Cent cinquantième session

**Accord de 1958: examen des projets d'amendements
aux Règlements existants**

Proposition de complément 3 à la version initiale du Règlement n° 125 (Champ de vision vers l'avant du conducteur)

Communication du Groupe de travail des dispositions générales de sécurité*

«Figure 7: Définition de la surface “S” (par. 5.1.3.2)

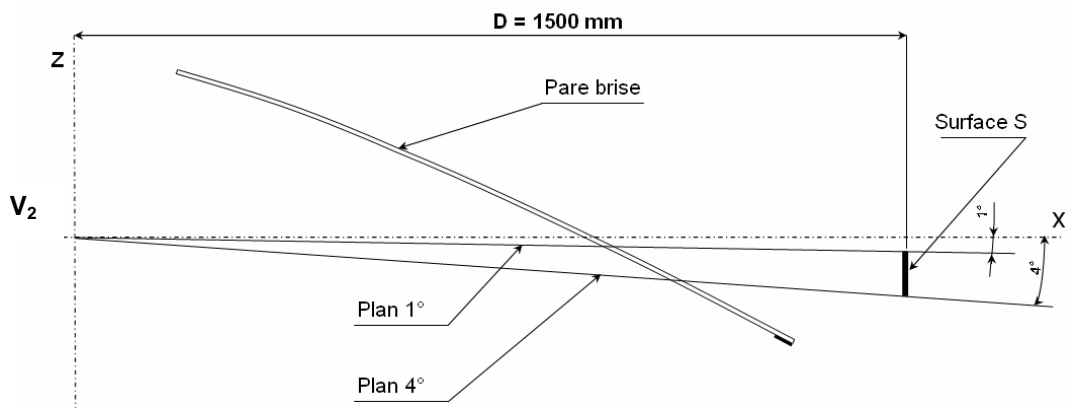
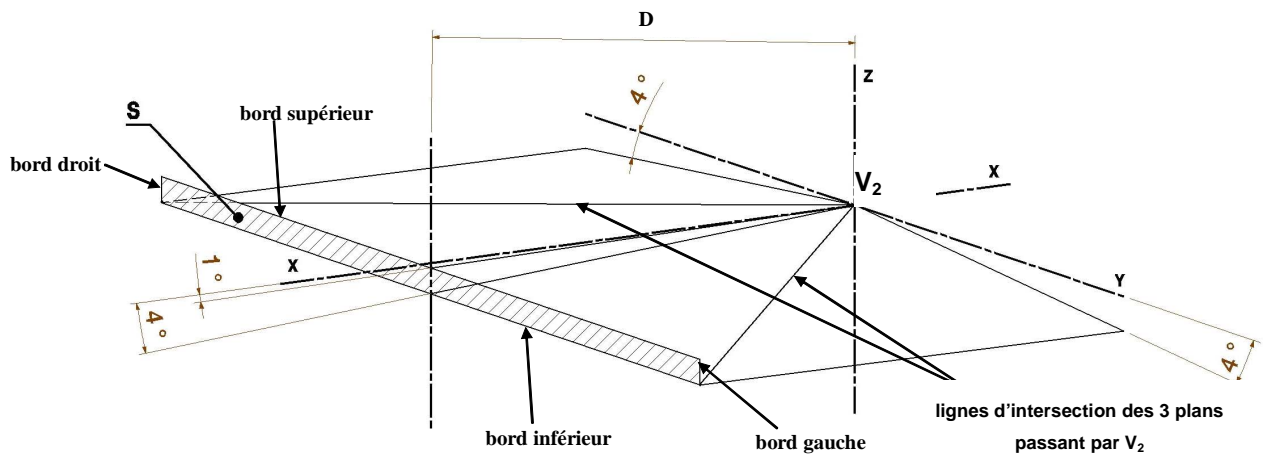
- «5.1.3.2 Des obstructions entre un plan passant par V_2 et incliné d’au moins 1° au-dessous de l’horizontale et un plan passant par V_2 et incliné de 4° au-dessous de l’horizontale seront tolérées si la projection conique à partir de V_2 de ces obstructions sur une surface “S” comme définie au paragraphe 5.1.3.2.1 ne dépasse pas 20 % de cette surface. Le volant, s’il est ajustable, doit se placer dans une position normale indiquée par le constructeur ou, le cas échéant, à mi-distance entre les limites du domaine d’ajustement.».

Ajouter les nouveaux paragraphes 5.1.3.2.1 et 5.1.3.2.2, ainsi conçus:

- «5.1.3.2.1 La surface “S” (voir annexe 4, appendice, fig. 7) est une surface verticale rectangulaire située dans un plan perpendiculaire à l’axe des X à 1 500 mm en avant du point V_2 . Son bord supérieur est délimité par un plan passant par V_2 incliné vers l’avant de 1° au-dessous de l’horizontale. Son bord inférieur est délimité par un plan passant par V_2 incliné vers l’avant de 4° au-dessous de l’horizontale. Ses bords gauche et droit sont verticaux et générés par les lignes d’intersection des trois plans inclinés de 4°, définis au paragraphe 5.1.2.2 ci-dessus.
- 5.1.3.2.2 Dans le cas d’un pare-brise au-delà de 1 500 mm en avant du point V_2 , la distance entre la surface “S” et le point V_2 peut être augmentée en conséquence.».
